Dokumentation der vorgenommenen Änderungen

PLANZEICHNUNG

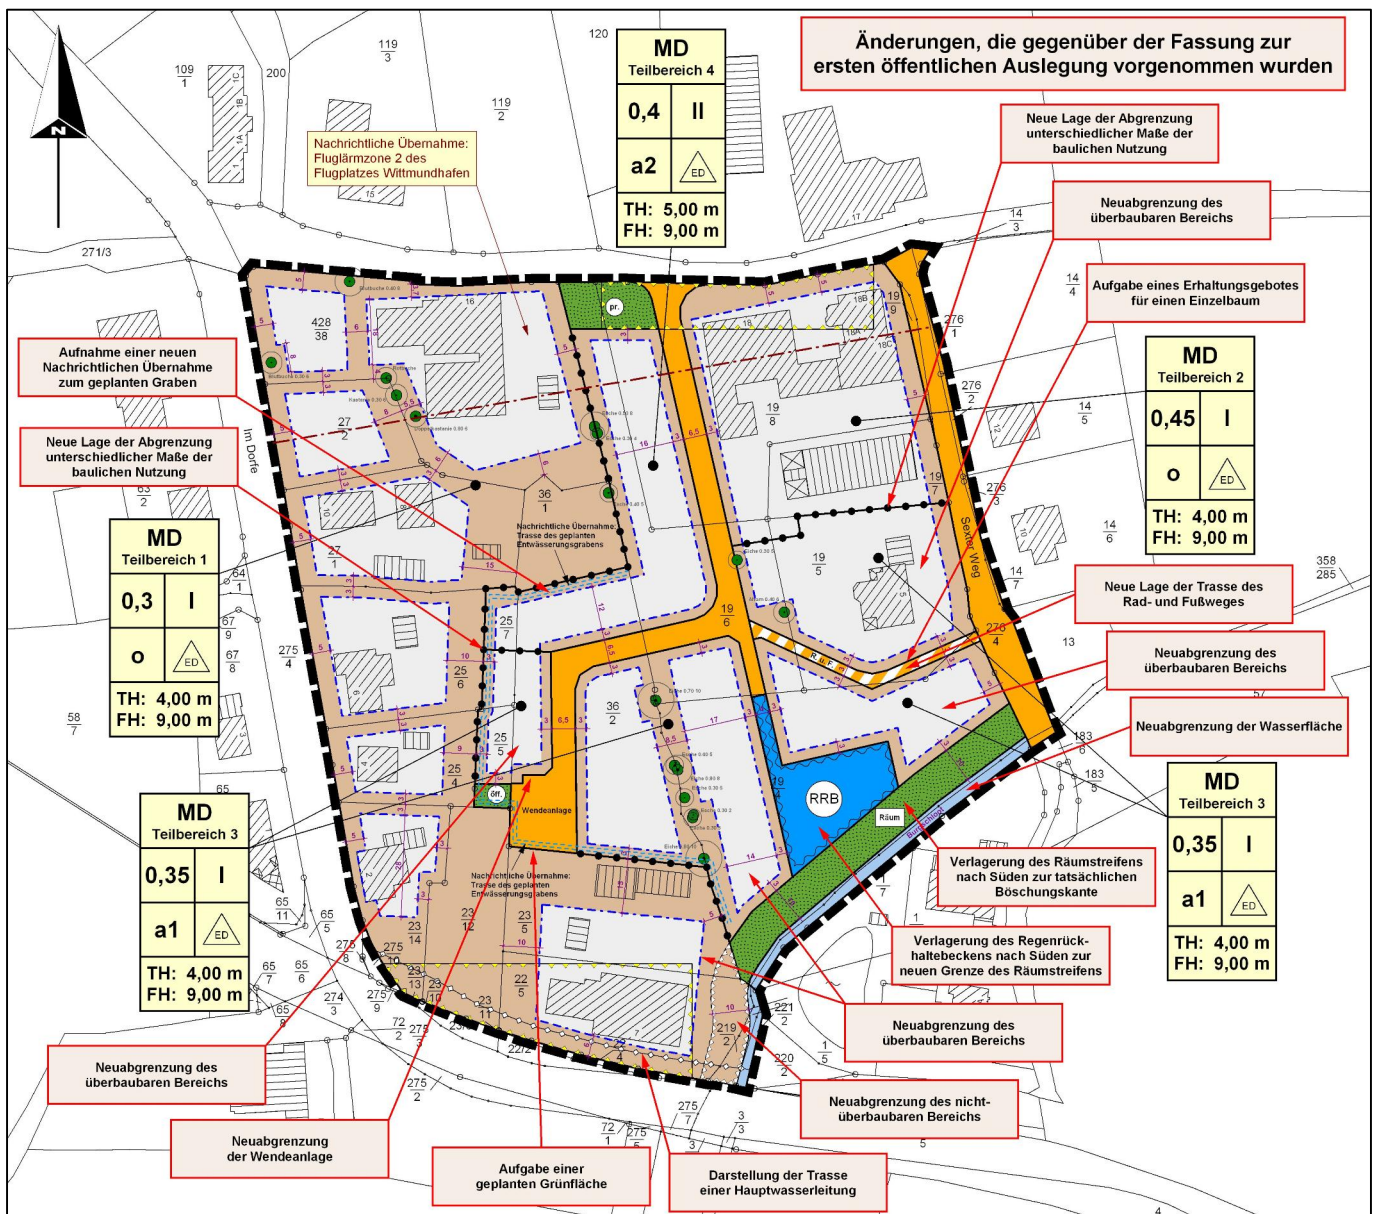
Der geplante Entwässerungsgraben (siehe Eintragung in der Planzeichnung) ist nach seiner Fertigstellung dauerhaft zu erhalten.
